VERMINKT GELUID BIJ NMS 8250/55/80

Distorted sound for NMS8250/55/80

Digital KC

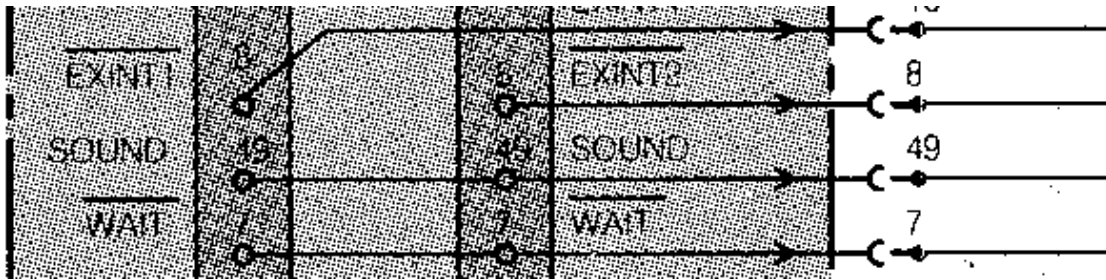
Op het analoge board bij de **8250/55** zijn twee weerstanden, R428 en R429, van 100 Ohm gemonteerd.

Dit moeten elco's 100 uF/10 Volt zijn, met de minpool richting steker AB.

On the analogue board of the **8250/55** two resistors R428 and R429 of 100 ohm are placed.

Replace with elcos 100 uF/10V with the minus sign at connector AB.

The mixing circuit itself. Notice that it is a simple adder circuit, R170 determines the volume of the PSG with the amplifier Q102.

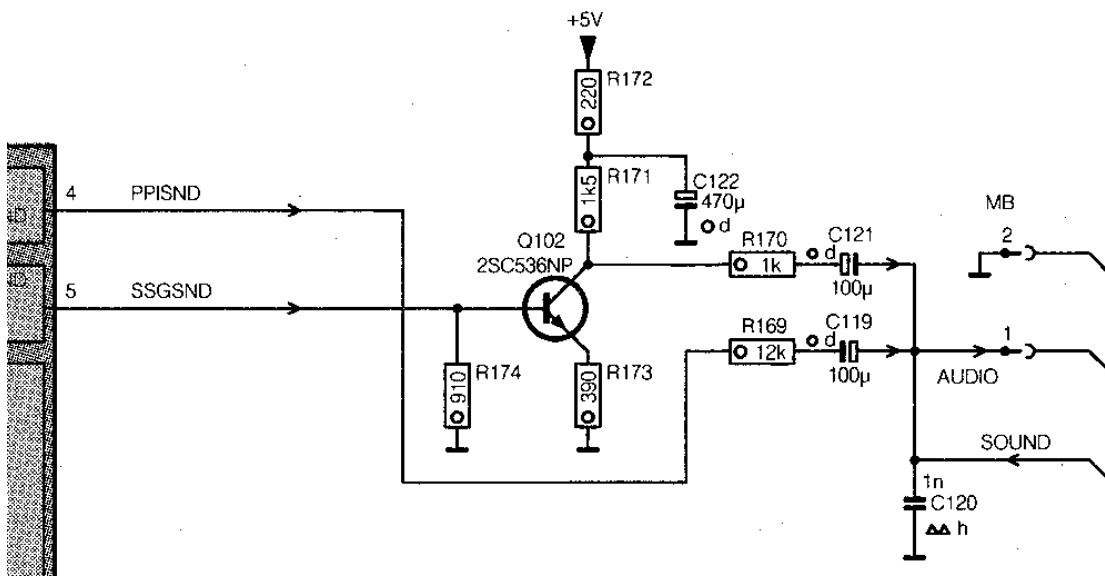
Zoals te zien is in het schema is de weerstand R170 bepalend voor het mengen van het geluid van de PSG. Maak deze kleiner of groter als de balans tussen PSG en externe module zoals SCC of FM-PAC niet naar wens is.

The cartridge connector mixing, just tied together

As can be seen in the circuit diagram the resistor R170 determines the mixing in of the sound of the PSG . Increase or decrease the value if the balance between PSG and external sound source such as SCC or FM-PAC is not right.

ANALOG UNIT

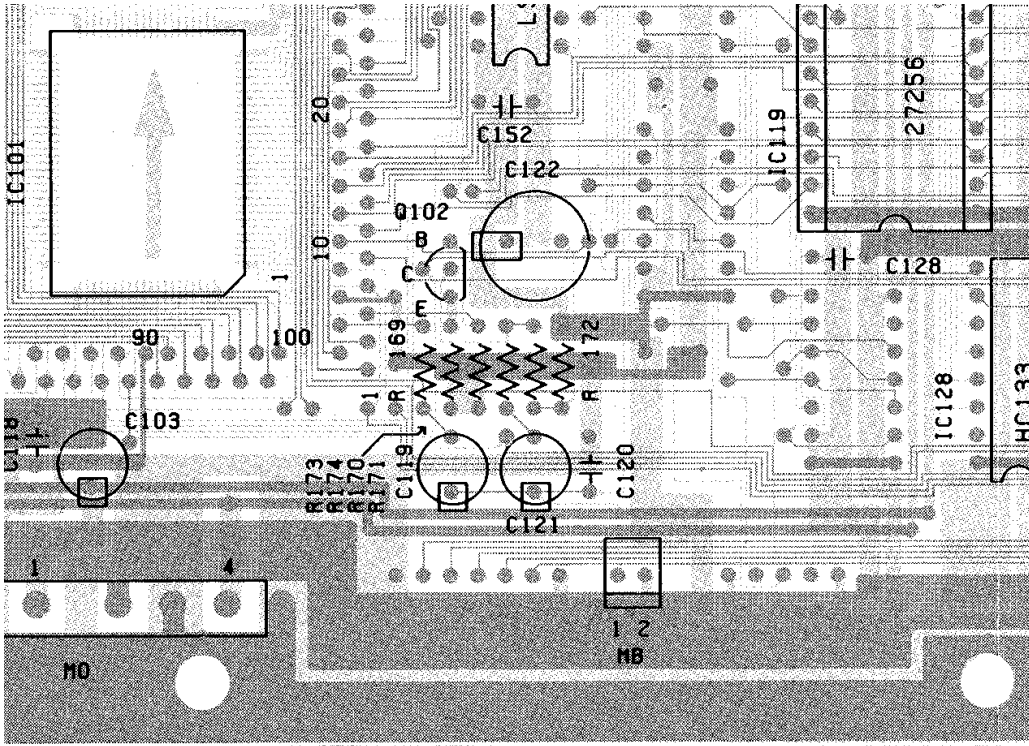
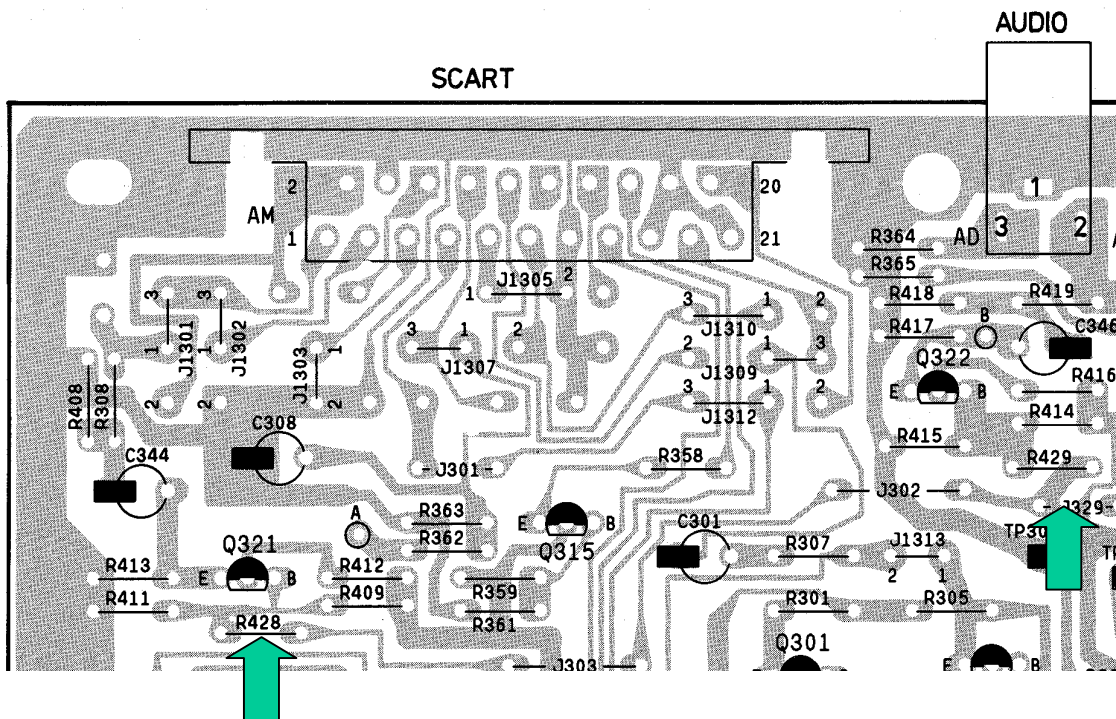
Op het analoge board bij de **8280** is een weerstand, R426, van 100 Ohm gemonteerd.

Dit moet een elco van 100 uF/10 Volt zijn, met de minpool richting steker AB.

On the analogue board of the **8280** a resistor R426 of 100 ohm is placed.

Replace with elco 100 uF/10V with the minus sign at connector AB.
